ROZBUDOWA ULICY BŁADNICKIEJ W USTRONIU

PROJEKT ORGANIZACJI RUCHU

Docelowa organizacja ruchu

ZATWIERDZAM organizację ruchu na podstawie projektu docelowej organizacji ruchu dla zadania pn. „Rozbudowa ul. Bładnickiej w Ustroniu” po wprowadzeniu poprawek z następującymi uwagami:

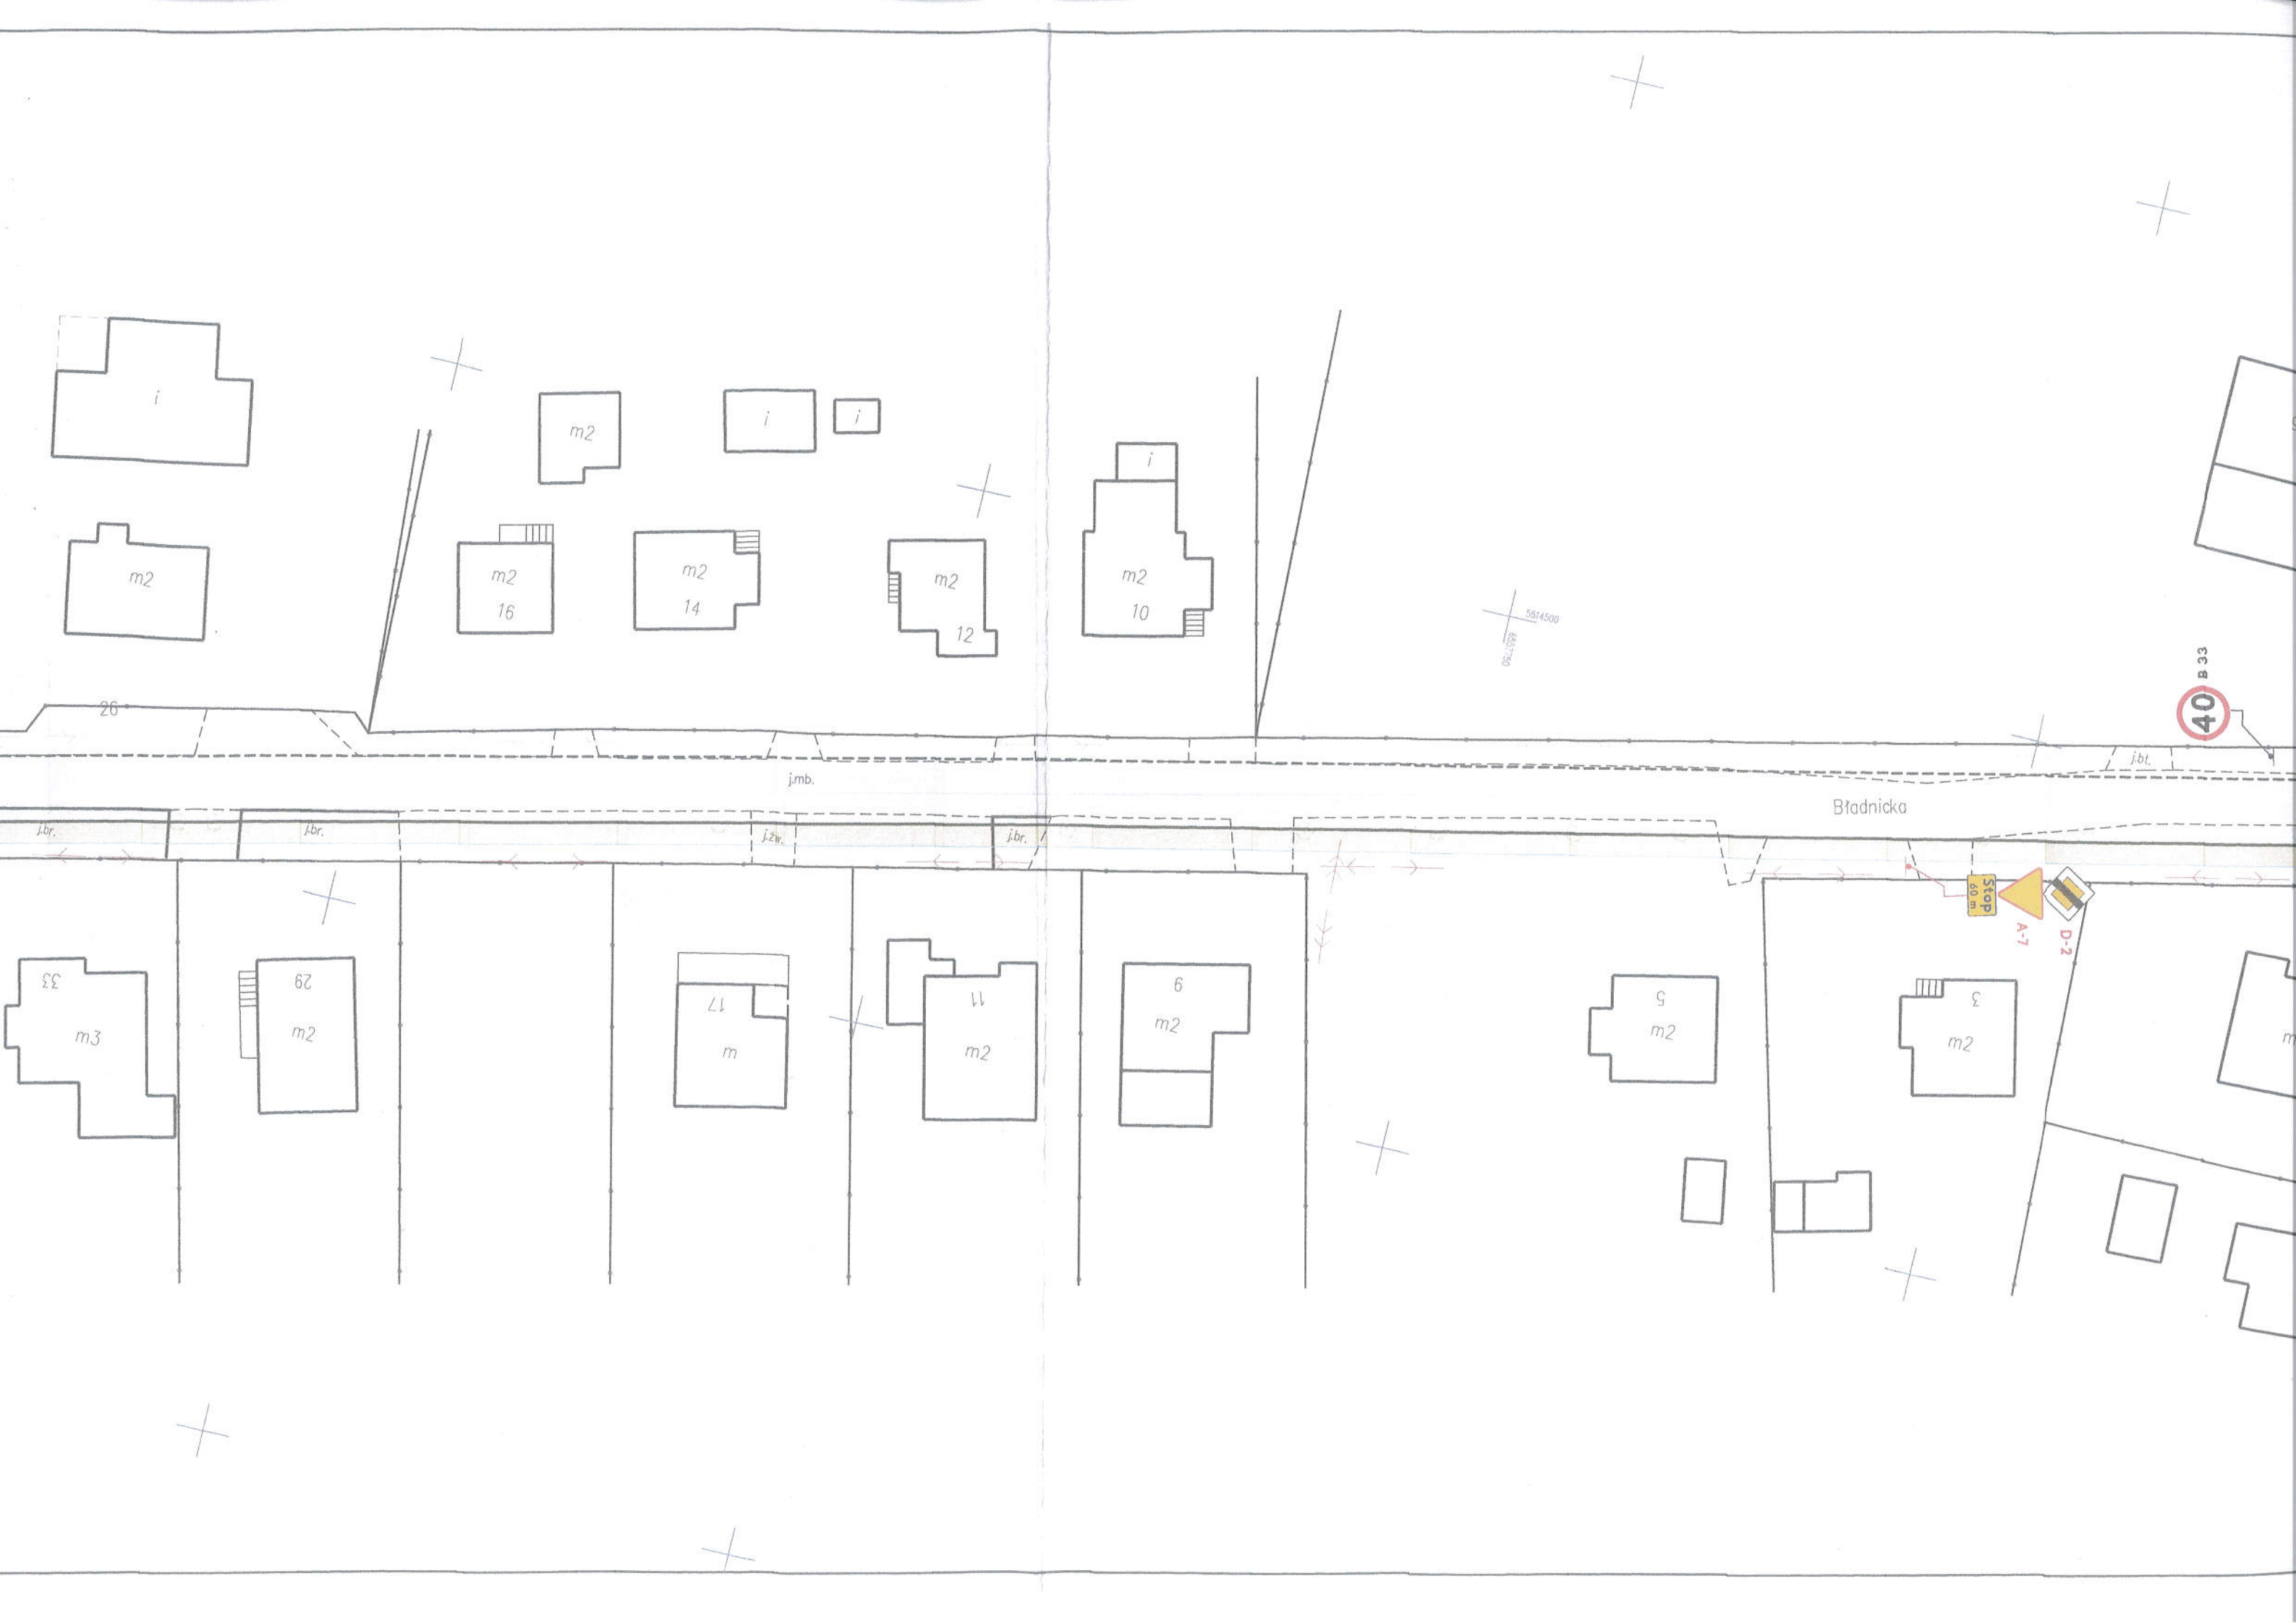
- ❖ W projekcie organizacji dokonano zmiany polegającej na:
 - zlikwidowaniu zbędnego znaku A-1 „niebezpieczny zakręt w prawo” z uwagi na to że znak został zaprojektowany przez oznakowaniem znakami D-1 skrzyżowaniem, zgodnie z pkt. 2.2.1 załącznika nr 2 do Rozporządzenia Ministra Infrastruktury z dnia 3 lipca 2003 r. w sprawie szczegółowych warunków technicznych dla znaków i sygnałów drogowych oraz urządzeń bezpieczeństwa ruchu drogowego i warunków ich umieszczania na drogach (Dz.U. Nr 220 poz. 2181 z dnia 23 grudnia 2003 r. z późn. zm.) znak A-2 stosuje się w celu oznakowania pojedynczego łuku poziomego na którym droga skręca w prawo.

- zlikwidowaniu odcinka linii segregacyjnej P-4 zaprojektowanej na wlocie ul. Potokowej, szerokość ul. Potokowej nie spełnia warunków do zastosowania linii segregacyjnych, ponadto linia segregacyjna P-4 została zaprojektowana na długości poniżej 20m zasady stosowania linii segregacyjnej P-4 zostały określone w pkt 2.2.1.10 załącznika nr 2 do w/w rozporządzenia.
